**WOLUWE-SAINT-PIERRE. Rue Félix Poels, 9 (arch. Pierre FABRY – 1904)**  
**(= Classé comme ensemble)**  
**PERMIS UNIQUE: construire une annexe technique au rez-de-chaussée**  
**Demande de BUP – DPC / BUP – DU du : 23/06/2026**

**Avis de la CRMS**

Élévation de la façade arrière.  
Situation existante.

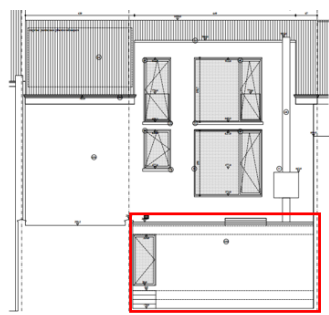
La demande porte sur la construction d'une annexe technique pour réaménager la cuisine Horeca existante du restaurant situé rue Félix Poels 9. L'annexe proposée est construite dans une cour à l'arrière du bâtiment, non-accessible au public depuis l'intérieur d'îlot. Dans sa volumétrie, l'annexe se limite à la hauteur du rez-de-chaussée existant et s'aligne en profondeur avec l'annexe la moins profonde de l'îlot (voisin n°13). Sa matérialité est prévue en maçonnerie, avec une finition en enduit blanc sur isolant. Elle est éclairée naturellement par la porte d'accès à la cour, et une fenêtre de toiture plate.

Images extraites du dossier avec ajout de la CRMS en rouge

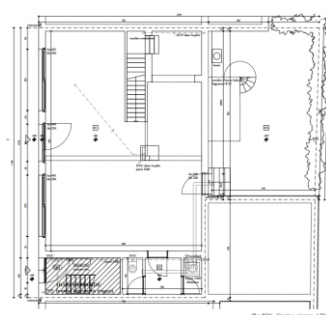
La construction de l'annexe ne porte pas préjudice à l'ensemble classé. Sa mise en œuvre est soignée, et la présence de l'écran végétal constitué de petits sapins existant, en assure une intégration discrète et peu visible depuis la ferme Thielemans. La CRMS rend dès lors un avis favorable sur la demande.
